**Avis délibéré de la Mission régionale d'autorité environnementale
de la région Nouvelle-Aquitaine
sur le projet de parc éolien
sur la commune de Saint-Maurice-la-Clouère (86)**

n°MRAe 2018APNA23

dossier P-2017-5815

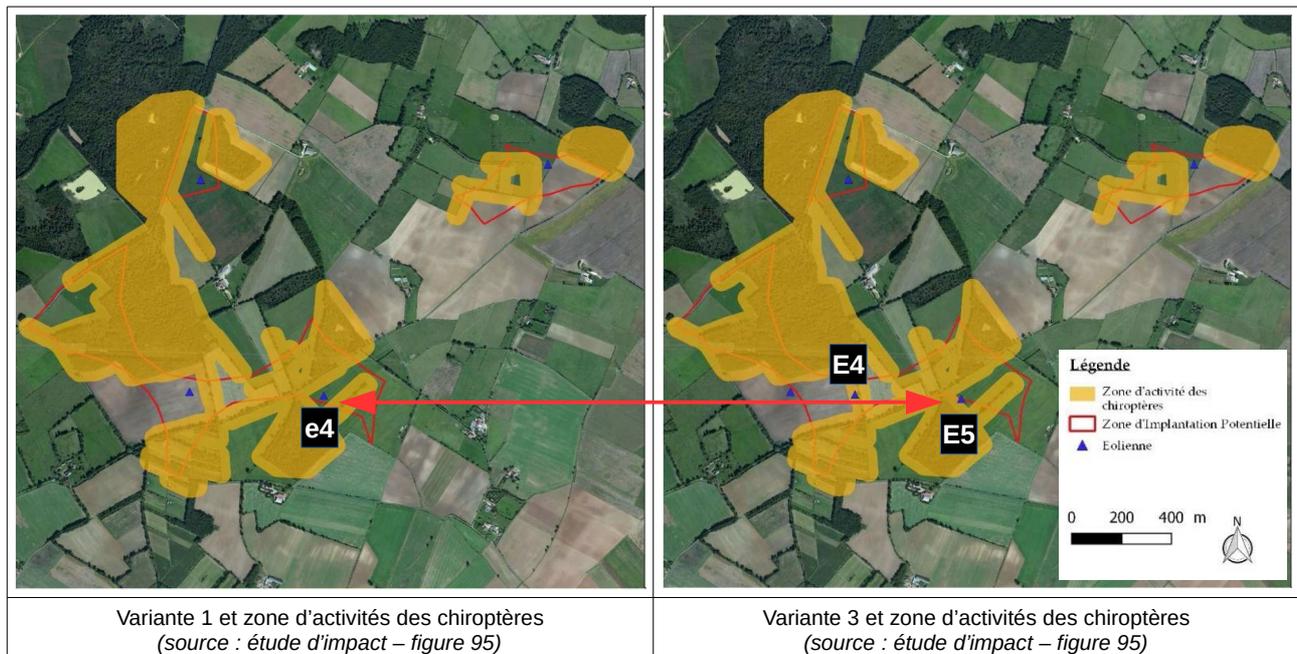
Comme indiqué ci-dessus pour le paysage, les éléments et critères ayant permis au porteur de projet de définir les variantes retenues ne sont pas présentés. La démarche d'identification des variantes au sein de la ZIP mériterait elle aussi d'être précisée, au regard des enjeux et contraintes à cette échelle.

Concernant la variante 3 retenue, deux éoliennes sont localisées dans la zone d'activités des chiroptères justifiant potentiellement d'un impact moyen sur ces espèces avant mise en œuvre des mesures, alors même que le lieu d'implantation pour l'éolienne située la plus au sud-est (E5) de la variante 3 n'est situé qu'à quelques mètres de l'éolienne correspondante (e4) de la variante 1, située quant à elle en dehors de la zone d'activités des chiroptères. Aucune proposition de déplacement de l'éolienne E4 de la variante 3 n'est de plus envisagée alors qu'elle est très proche de boisements (distance haie / bois le plus proche = 15 m).

L'Autorité environnementale recommande que des compléments soient apportés en réponse aux points soulevés ci-avant afin de mieux justifier le choix de la variante retenue.
